改善箇所説明図

警音器

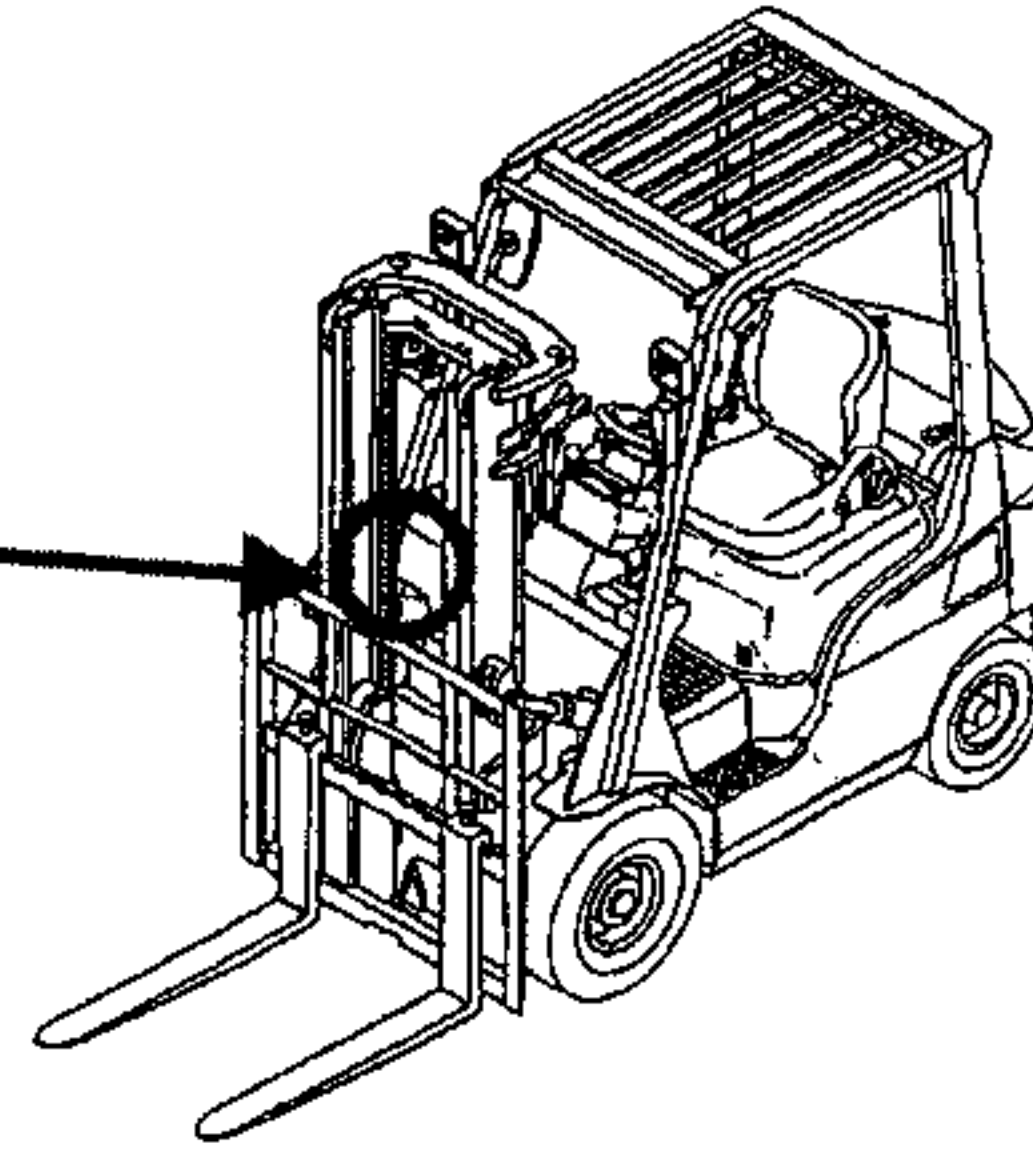
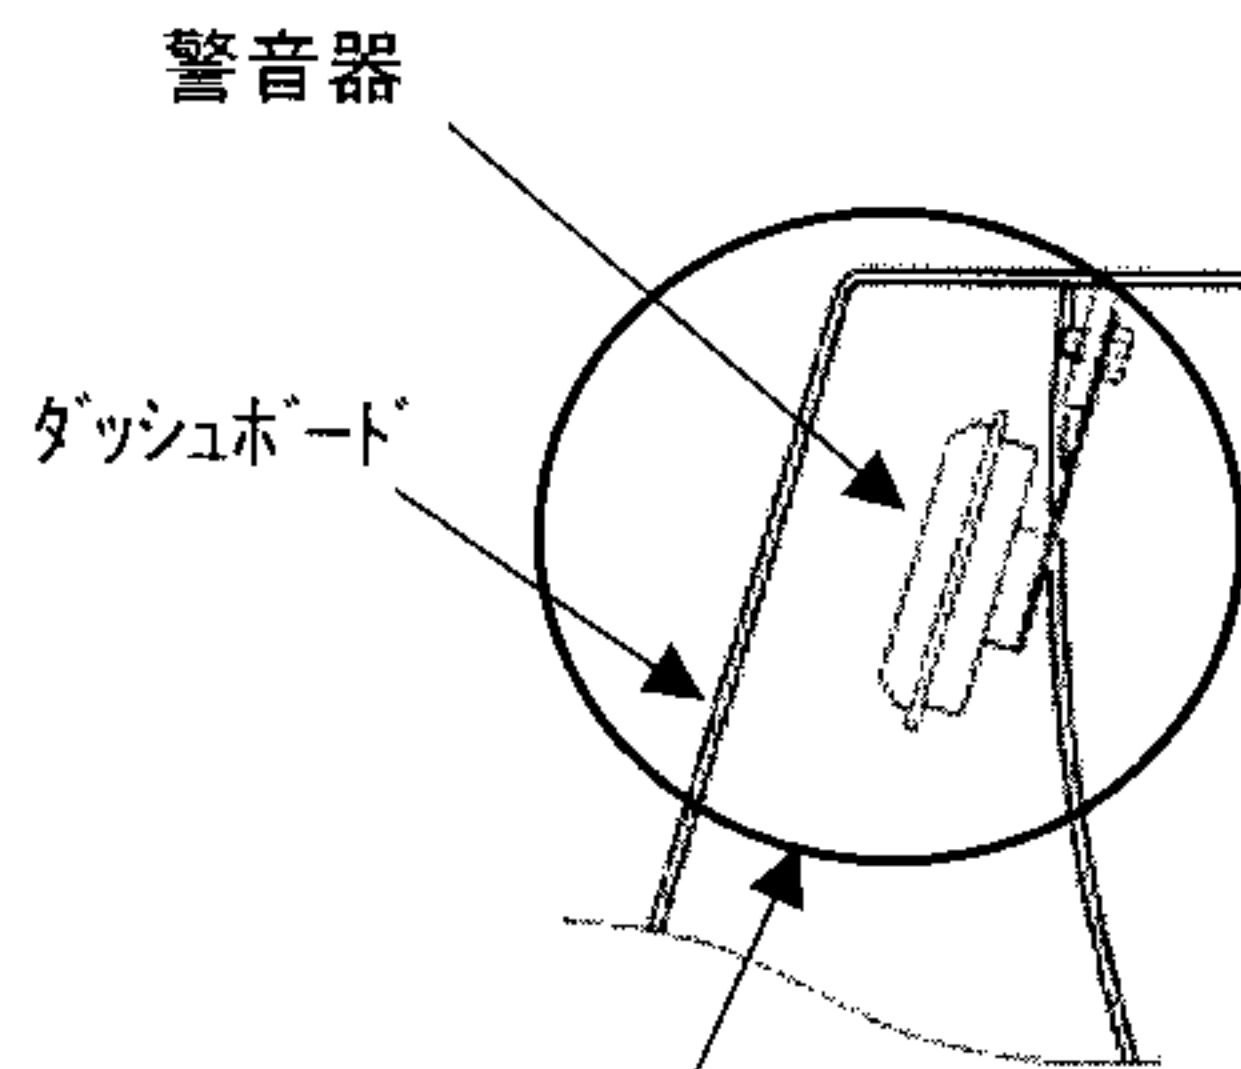
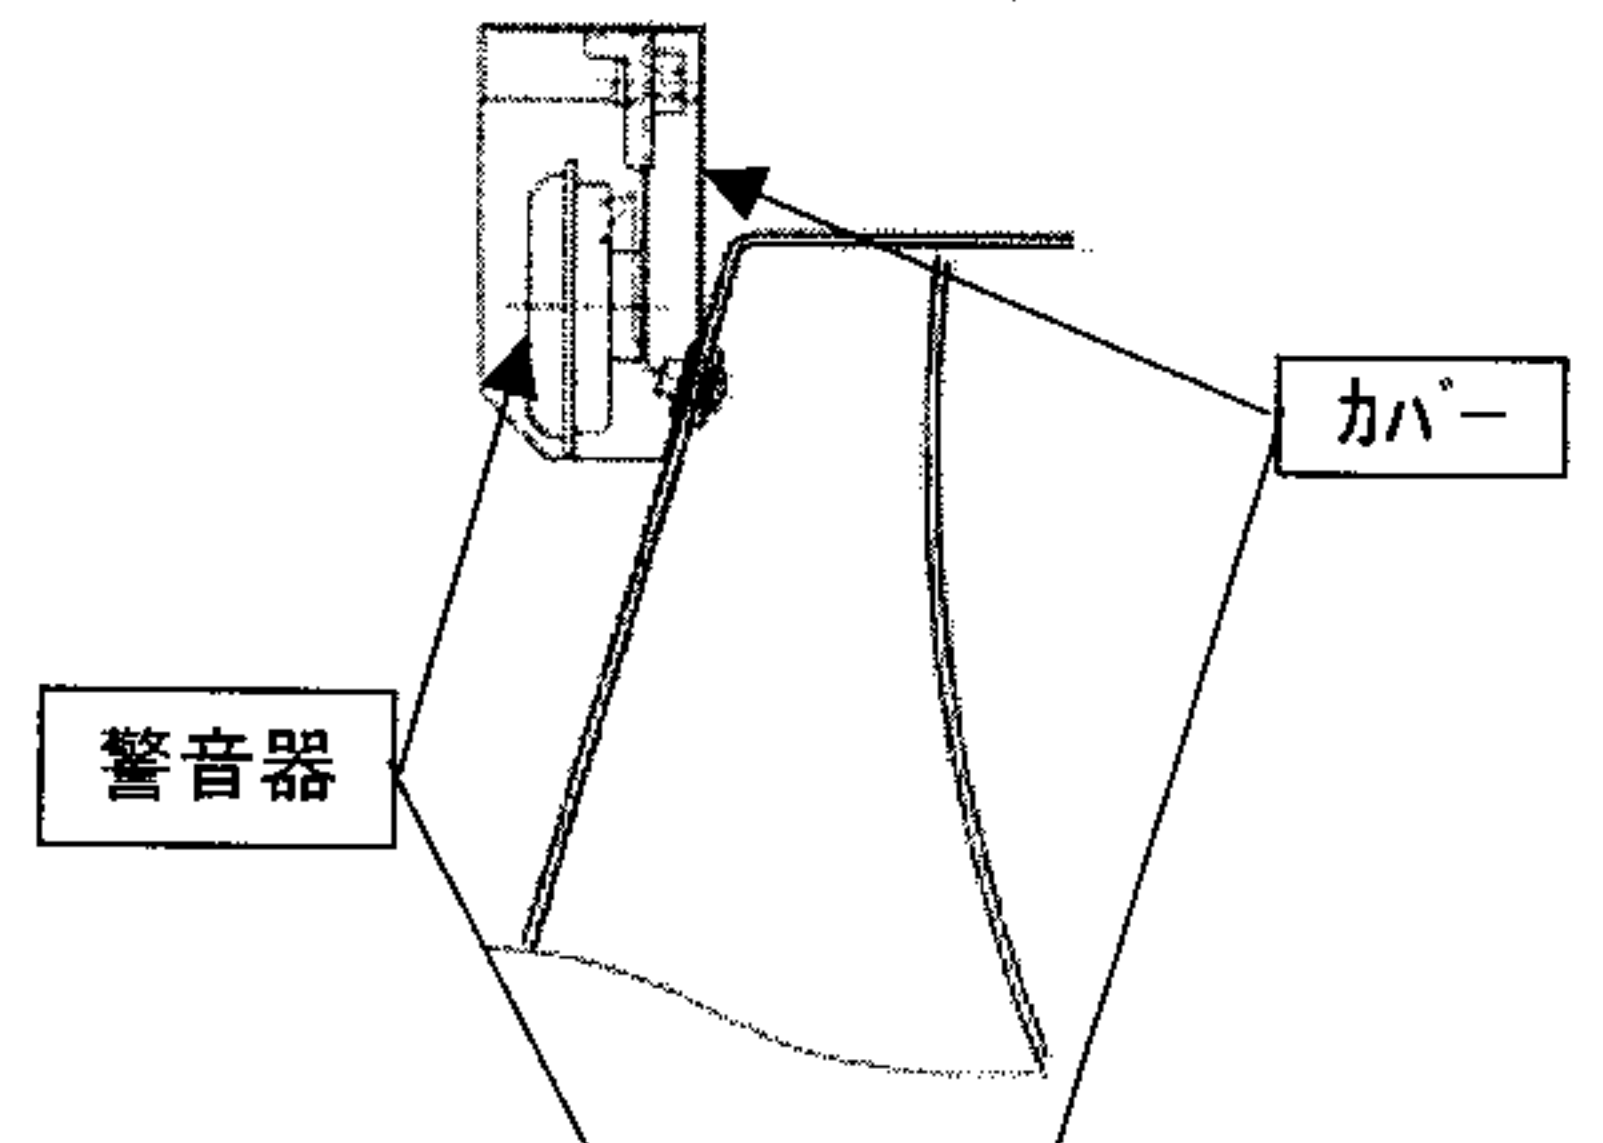
基準不適合内容

警音器において、警音器の警報音発生装置の技術基準に適合しない警音器を装着したため、警音器の警報音発生装置の技術基準に適合しない。

改善内容

全車両、警音器の警報音発生装置の技術基準に適合した警音器に変更のうえ、取付位置をダッシュボード内側から技術基準に適合のダッシュボード外側前面へ変更する。
